**Mémoire en réponse du maître d'ouvrage
Eoliennes en Mer Dieppe Le Tréport
Au procès-verbal de synthèse de la
Commission d'enquête
du 10 décembre 2018**

24 décembre 2018

PREAMBULE RELATIF A L'ÉLABORATION DU MÉMOIRE EN RÉPONSE DU MAÎTRE D'OUVRAGE AU PROCÈS-VERBAL DE LA COMMISSION D'ENQUÊTE

Figure 7 : Circulation générale en Manche (sources : IGN, ESRI, SHOM, OSPAR, 2010) disponible p.30 du cahier d'expertise volet ressource halieutique

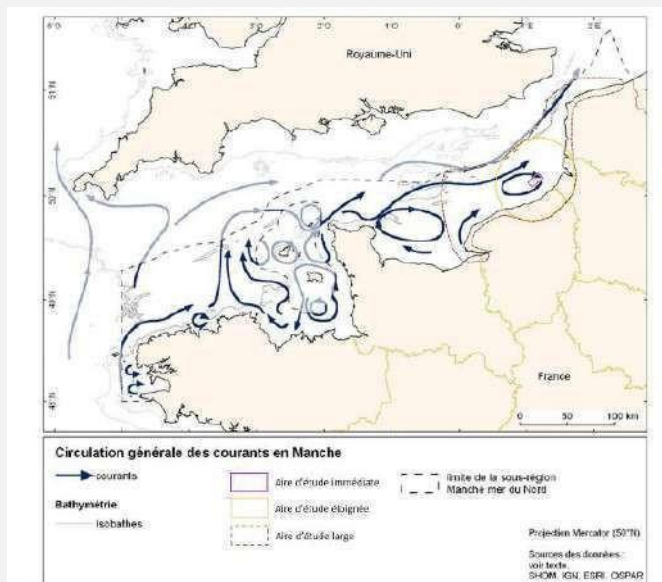
Des gyres à différentes échelles existent sur le secteur (Figure 7). Ces gyres sont connues pour avoir un rôle écologique important, notamment pour les juvéniles de poissons (voir par exemple la thèse de X. Harlay sur le flet notamment). Comme pour le fleuve côtier, ces gyres ne sont pas mentionnés, l'impact du projet sur ces structures n'est pas testé et elles n'apparaissent pas dans la modélisation. Il est intéressant de noter que, sur la carte ci-dessous, présentée par le promoteur, l'une de ces gyres « débouche » au niveau de la zone de projet.

Figure 9 : Faciès sédimentaires de l'aire d'étude immédiate (p.34 du Document 3-3-3-6-cahier-des-expertises-02-volet-habitats-et-biocénose-benthiques)

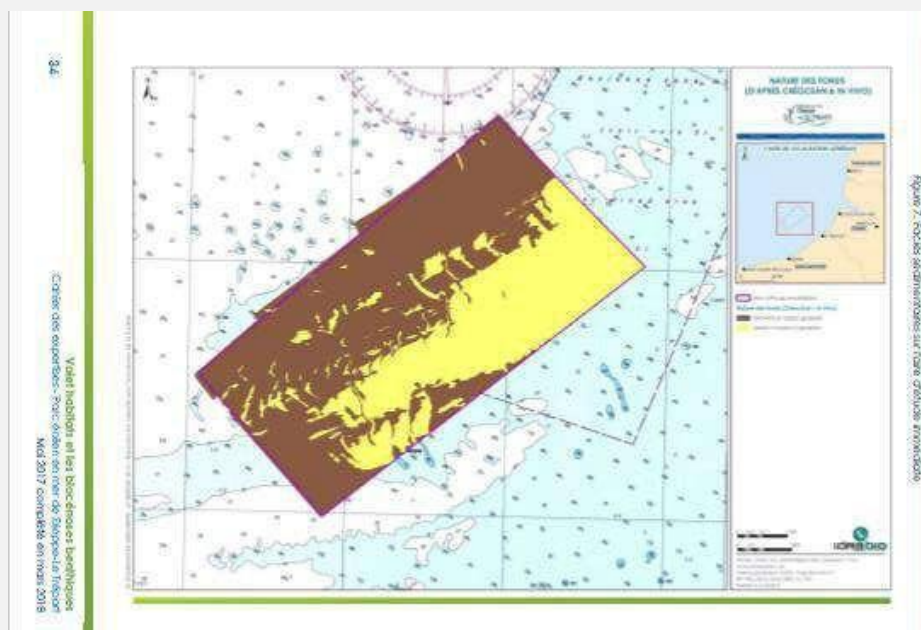
La couverture sédimentaire établie par le promoteur est présentée dans la Figure 9. Les graviers et sables grossiers (en marron) dominent la partie ouest et nord de la zone et les sables moyens à grossiers dominent la partie est. L'ensemble est très découpé.

Figure 10 : Faciès sédimentaires de l'aire d'étude d'après les travaux de thèse de doctorat de Mr Pezy, page 102

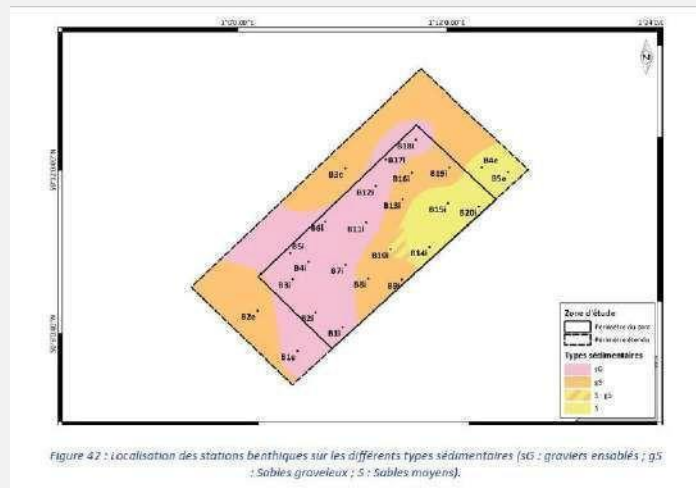
En considérant les travaux de thèse de doctorat de Mr Pezy, l'image est sensiblement différente (Figure 10) : la partie ouest est composée de graviers ensablés, la partie est de sables moyens et entre les deux se trouve une zone de sables graveleux et de

Figure 12 : concentration maximale en MES au cours de la simulation pour l'éolienne 2 – volume initial du cutting 1000m³ - issu du dossier 3-3-3-6-cahier-des-expertises-01-hydrodynamique-et-hydro-sédimentaire, p.79

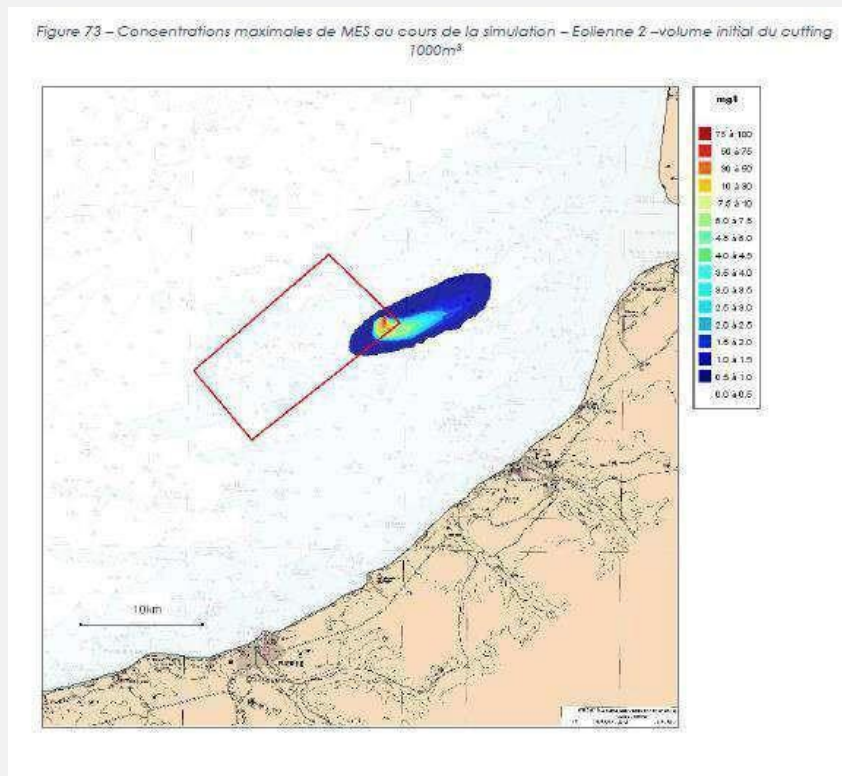
A titre d'exemple, la Figure 11 présente la carte des stations d'échantillonnage du benthos. Les stations hors du périmètre du projet éolien sont considérées comme des stations témoins. La Figure 12 présente un exemple de carte du panache turbide, issu du dossier 3-3-3-6-cahier-des-expertises-01-hydrodynamique-et-hydrosédimentaire, p.79). Les stations témoins de benthos sont bien impactées par le panache turbide. Le même type de raisonnement peut être mené avec les cartes de bruit sous-marin ou les cartes de modifications hydrologiques présumées.

Les stations témoins identifiées se situent dans l'aire d'étude éloignée du projet et seront donc impactées en partie par le bruit et le panache sédimentaire (Figure 12). **Les impacts du projet seront donc sous-estimés par rapport à un état initial faussé.**

Figure 16 : Modélisation cartographique de l'habitat des juvéniles de Rouget barbet (Source : CRPMEM d'après données CHARM consortium)

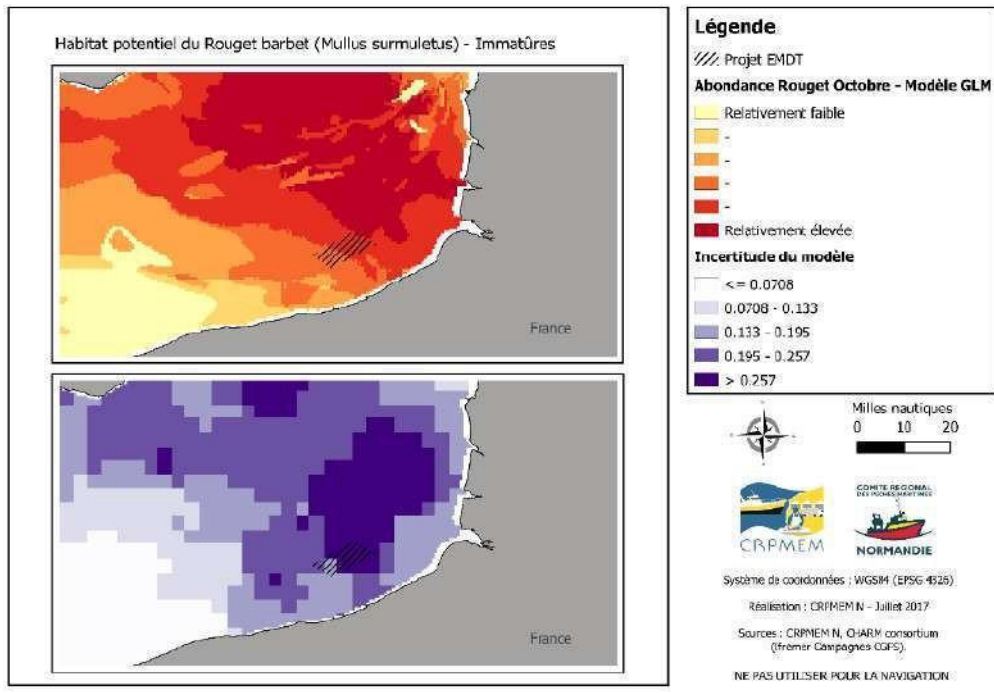
Le cahier d'expertise sur la ressource halieutique ne met pas non plus en avant les cartes de répartition des abondances des espèces telles que la seiche ou le rouget (elles figurent timidement dans la partie approche monospécifique, partie 4.2.6). Or ce secteur est une zone de concentration pour ces espèces (juvéniles pour le rouget barbet, tous âges pour la seiche), toutes deux prisées des professionnels (Figure 16 ; Figure 17).
